ЗАКЛЮЧЕНИЕ СПЕЦИАЛИСТА № *****

по результатам обследования участка перепуска воды под железнодорожными путями
необщего пользования в составе объекта: «Строительство склада материалов с
подъездными железнодорожными путями»,

Схема 1

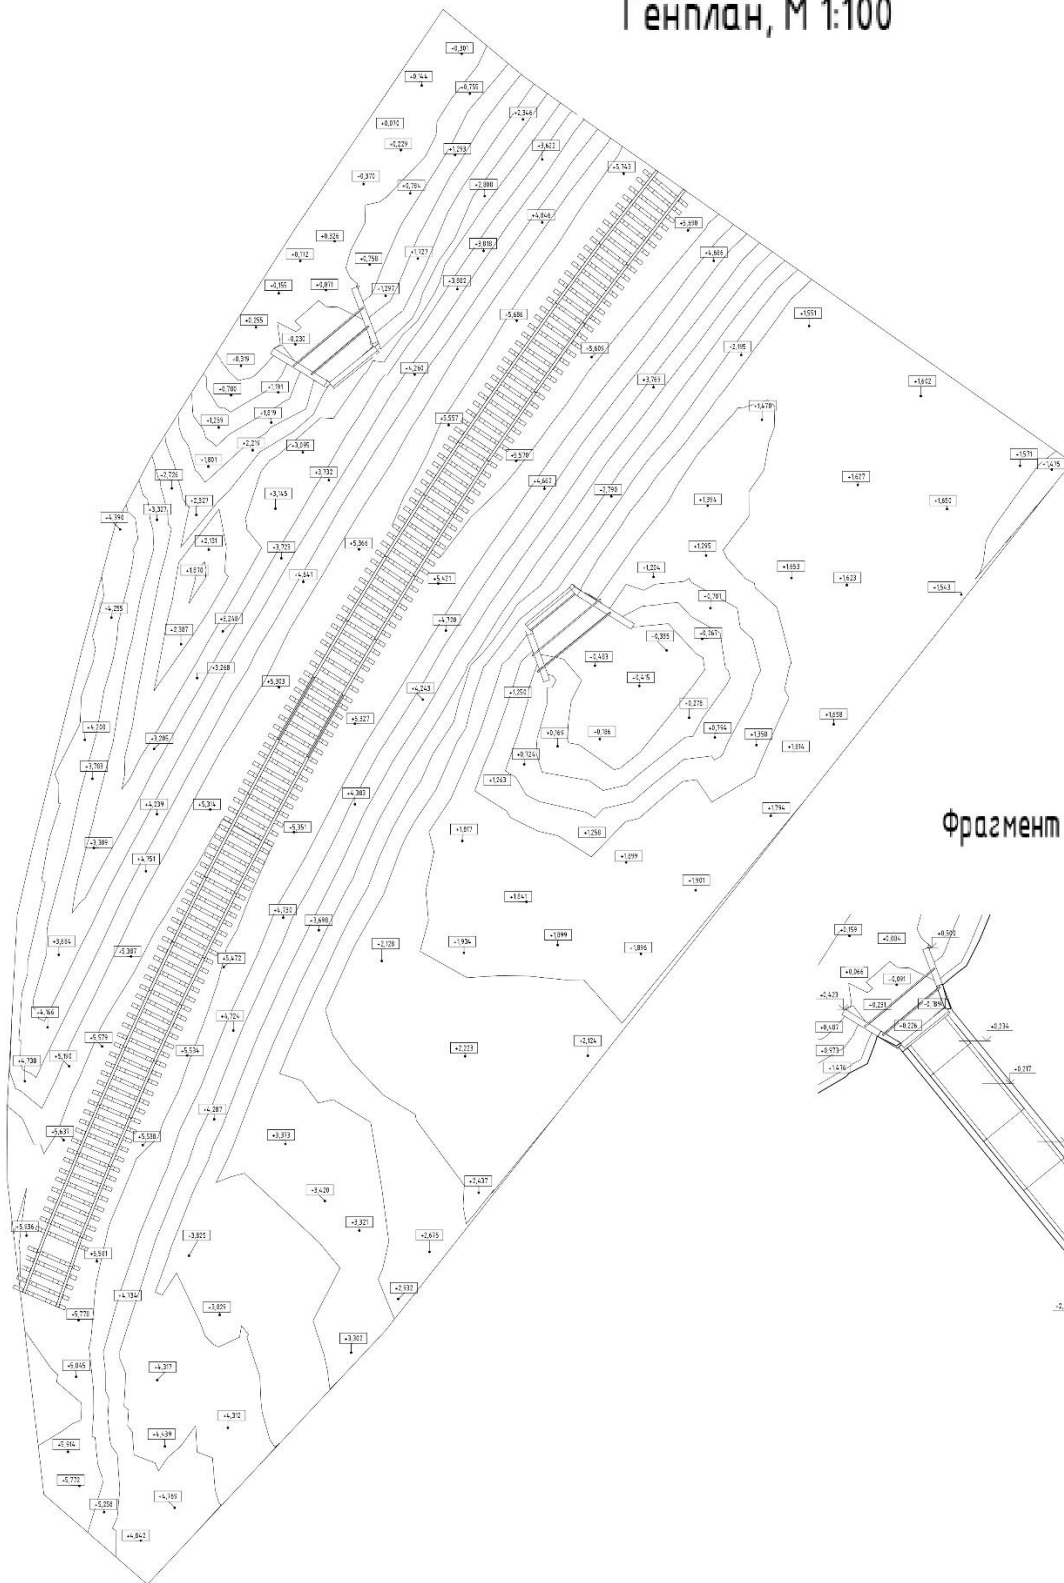
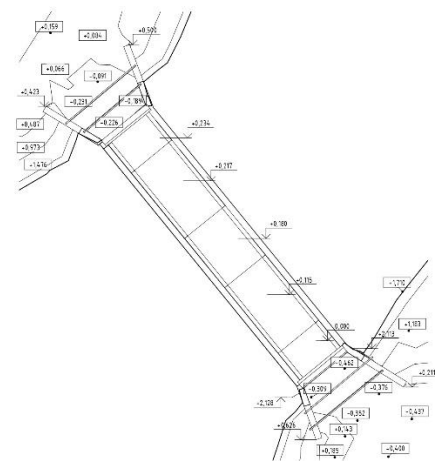
С целью определения фактических параметров местности произведено 3D-сканирование данного участка. По результатам анализа материалов 3D-сканирования участка в районе водопропускной трубы установлено, что фактическая геометрия насыпи характеризуется значительными перепадами высот и выраженной крутизной откосов. В представленных сечениях зафиксированы углы откосов преимущественно в диапазоне 29° – 36° , при этом локальные значения 34° – 36° соответствуют ориентировочной крутизне около 1:1,48 — 1:1,38 и требуют отдельной расчетной проверки устойчивости.

По результатам пересчета максимальных углов откосов по сечениям установлено, что максимальный зафиксированный угол составляет 36° , что соответствует ориентировочной крутизне 1:1,38. Такое значение является более крутым, чем условный ориентир 1:1,5, и отклоняется от него по горизонтальному заложению примерно на 8,2 %.

Наиболее неблагоприятные по геометрии участки приходятся на сечения 6-6, 7-7, 8-8, 9-9, 10-10, 11-11 и 12-12, где максимальные углы откосов составляют от 33° до 36° . Эти сечения находятся в зоне подхода к трубе и в зоне ее сопряжения с насыпью, что повышает значимость выявленной крутизны.

Рекомендуется привести прилегающие к трубе участки насыпи и откосов в состояние, обеспечивающее устойчивость, водоотвод и нормальную эксплуатацию железнодорожного пути. В части откосов рекомендуется выполнить планировку нарушенных и размывших поверхностей, восстановление проектного слоя растительного грунта и устройство предусмотренного проектом укрепления откосов способом посева трав по растительному грунту. При наличии участков концентрированного стока, локального размыва либо недостаточной устойчивости основания может потребоваться дополнительное усиление откосов геоматериалами, локальным щебеночным укреплением, лотковыми элементами либо иными равноценными противозерозионными решениями, обоснованными рабочей документацией.

Схема 2

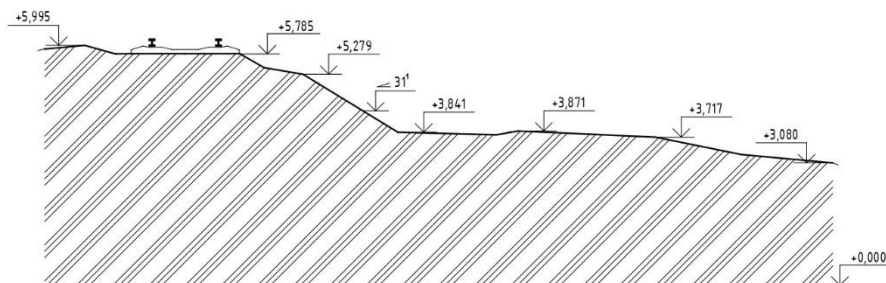
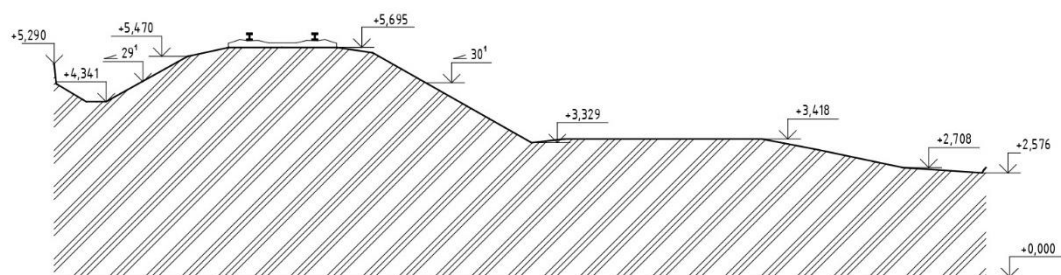
Переход от углов 29° – 31° в начальных сечениях к значениям 34° – 36° в районе проблемной зоны свидетельствует о неравномерной геометрии откосов по длине участка. Такая неравномерность важна, поскольку локально переуклоненные зоны могут работать как участки концентрации деформаций, осыпания и поверхностного размыва.

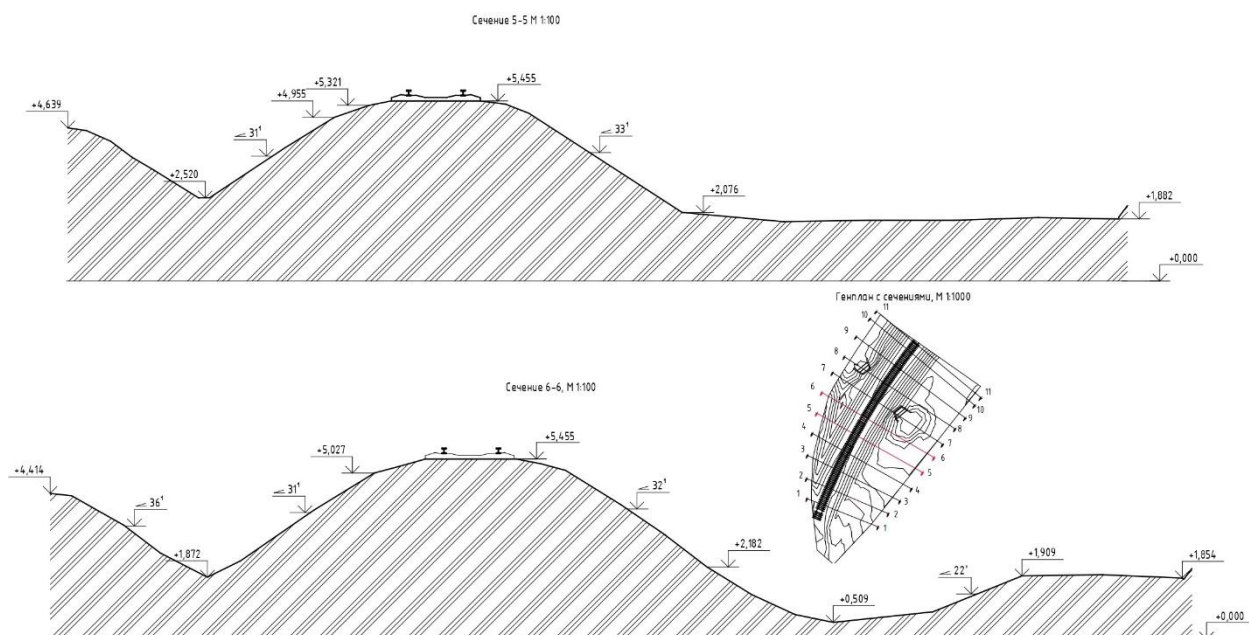
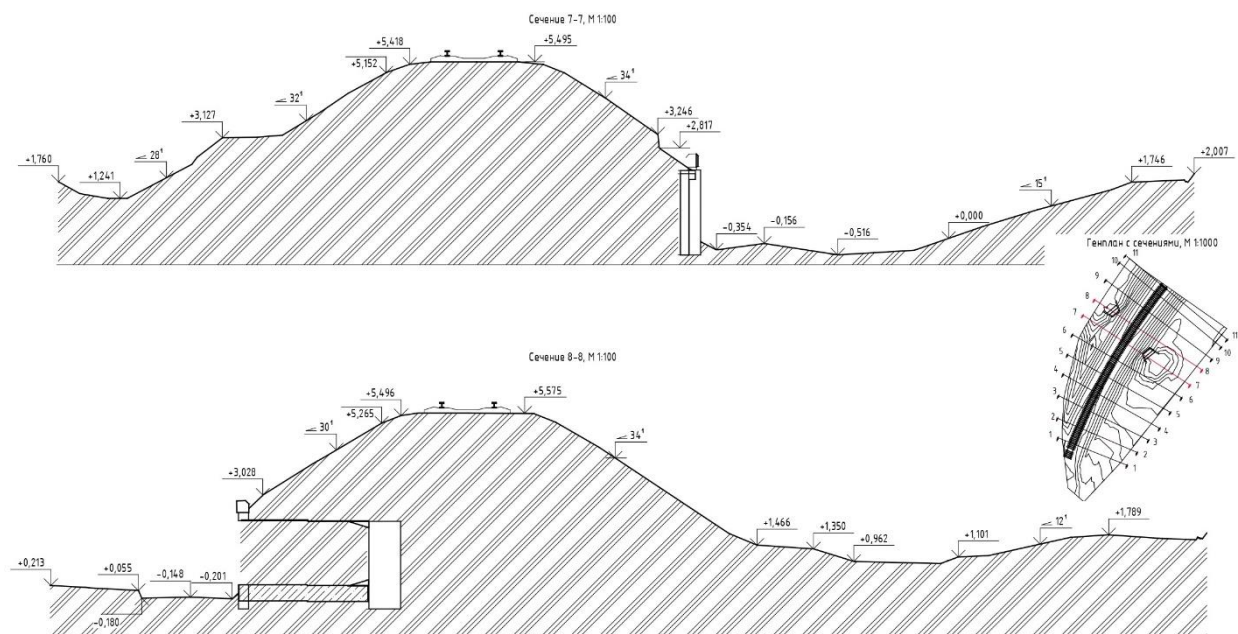
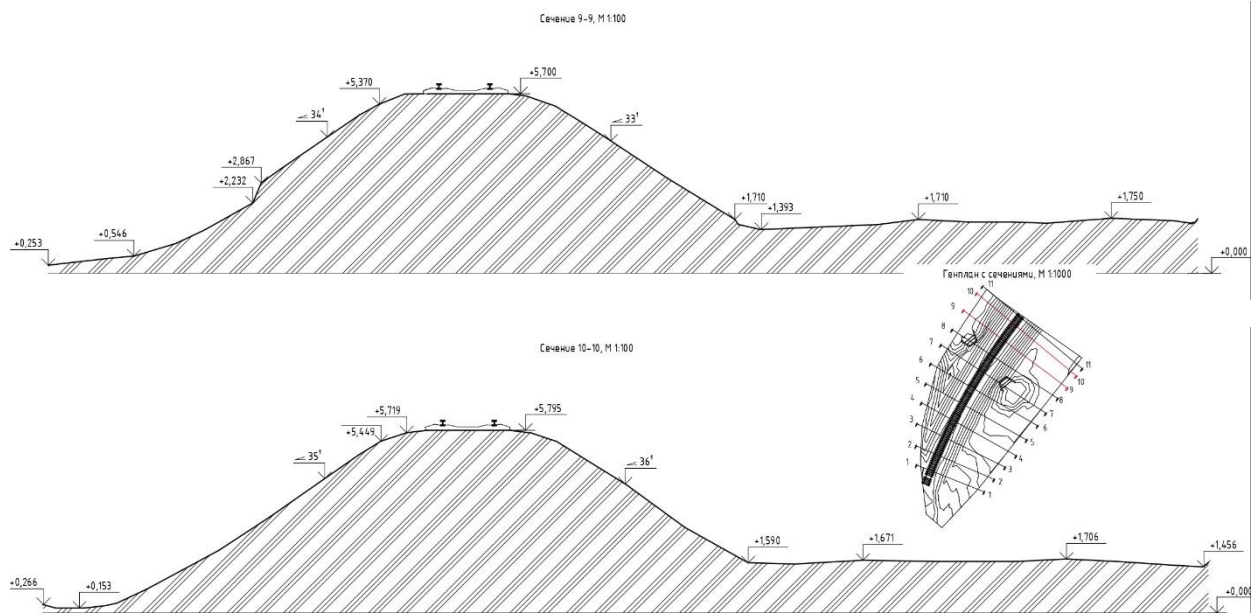
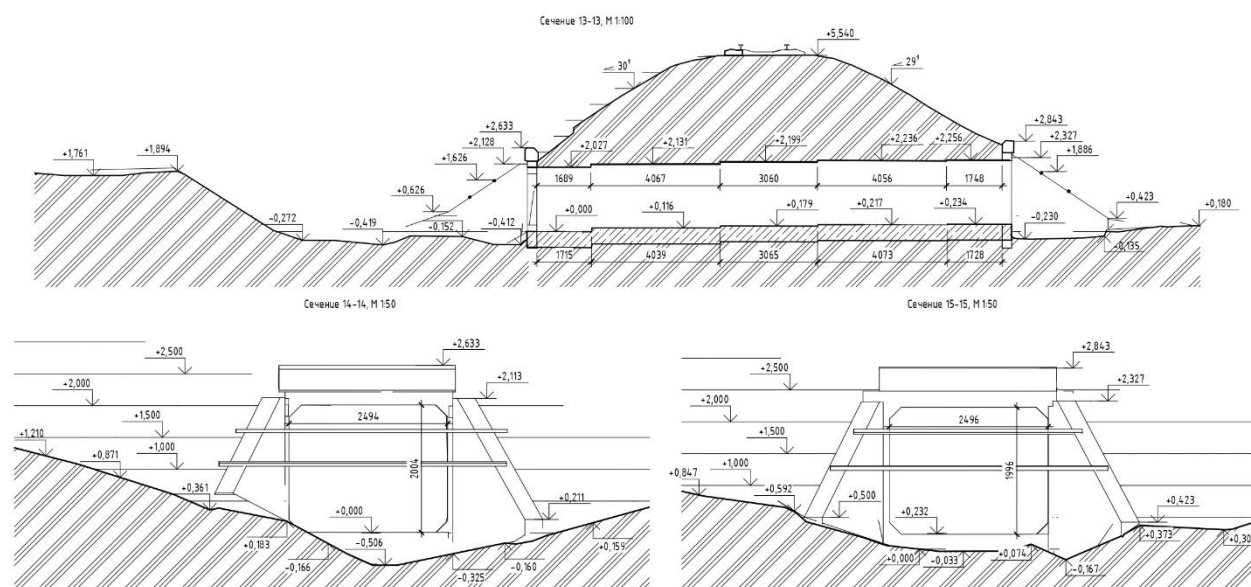
В сечениях 7-7 и 8-8 в нижней части профиля отображены отрицательные отметки, в том числе значения порядка -0,354, -0,156, -0,516, -0,148, -0,201 и -0,180.

В сечениях 11-11 и 12-12, относящихся к зоне непосредственного подхода к трубе и ее сопряжения с насыпью, также отображены нижние отметки 0,000, а в сечении 12-12 дополнительно показаны отрицательные значения порядка -0,205, -0,501 и -0,356.

В сечениях 13-13 — 15-15, расположенных в зоне трубы и после нее, показаны пониженные участки с отрицательными отметками, включая значения порядка -0,412, -0,419, -0,272, -0,230, -0,135, -0,506, -0,325 и -0,160.

Указанные данные свидетельствуют о наличии локальных понижений рельефа на входе и выходе водопропускного сооружения либо в непосредственной зоне его сопряжения с прилегающей поверхностью.
